島根原子力発電所1号機 廃止措置計画に係る審査(ヒアリング)状況について

平成29年2月23日
中国電力株式会社

2. ヒアリング概要(使用済燃料の健全性について)

(参考)使用済燃料健全性の評価手法の見直し(1)

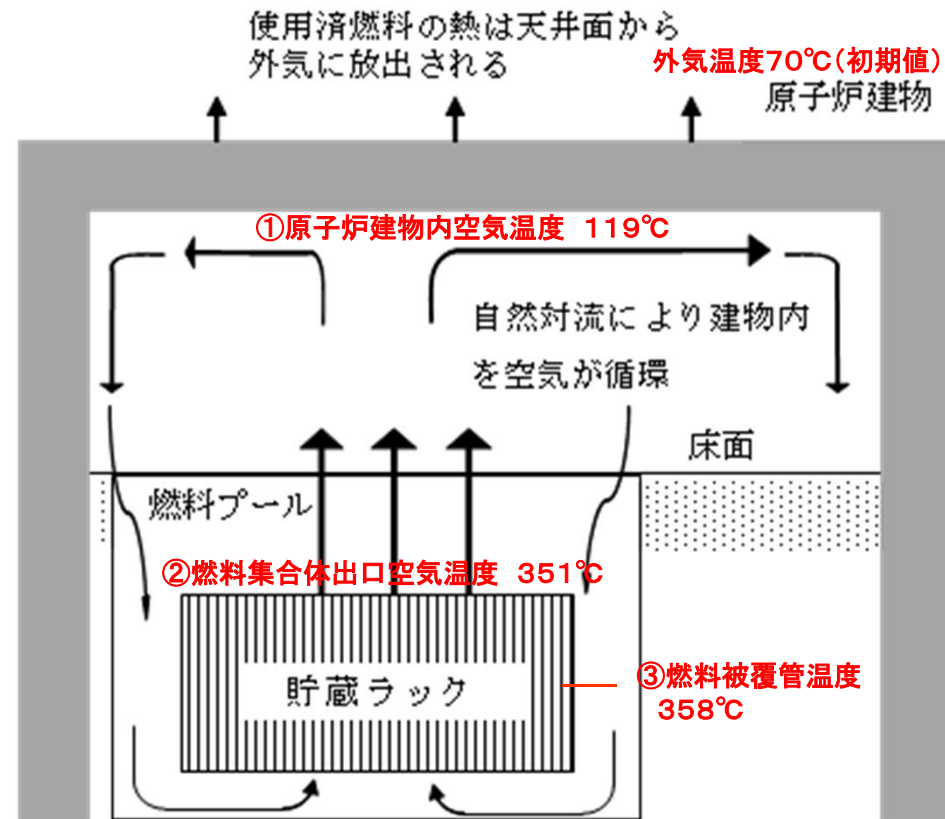
- 使用済燃料健全性の評価手法について、評価に使用した解析コード(MAAP)に一部不具合が確認されたこと等を踏まえ、先行廃止プラント(ふげん他)で使用・審査実績のある手法(以下、「ふげん方式」)に変更。

- 解析コード(MAAP)は、米国電力研究所(EPRI)が全世界のユーザに提供しているシビアアクシデント解析のコード。燃料プールの評価機能を有していることから、本解析コードを用いて使用済燃料の健全性評価を実施。
- EPRIは昨年2月下旬、トラブルレポートをHPで公表。
(詳細なエラー発生条件等の記載なし)
- EPRIのトラブルレポートを踏まえ、国内の研究機関が不具合の影響に関する分析を詳細に行った結果、今回のような燃料被覆管温度の評価に影響があることを確認し※、7月下旬、同研究機関から当社へ連絡。
※今回の評価のように、最初から水のない状態で、かつ初期温度の設定が低い場合、参照するコード内の計算式が誤っていることを確認。
- 不具合を修正した解析コードの検証には時間を要することなどを考慮し、評価手法を先行廃止プラントで使用・審査実績のある「ふげん方式」に変更。
(燃料被覆管温度の評価結果 約360℃)

- 燃料プールの冷却水が瞬時に全喪失してから、燃料被覆管温度や原子炉建物内温度が平衡状態となった時点での条件で、燃料被覆管温度を計算。
- 外気温度などに保守的な条件を設定。

- ① 原子炉建物内の空気温度(室内温度)が外気温度(70°Cに設定)と平衡状態となった場合の建物内空気温度を求める
→ 119°C
- ② 建物内空気温度を燃料集合体入口の空気温度として、崩壊熱をもとに、燃料集合体の出口空気温度を求める
→ 351°C
- ③ 燃料集合体の出口空気温度から、その空気温度とするために必要な燃料被覆管温度を熱伝達係数を用いて求める
→ 358°C
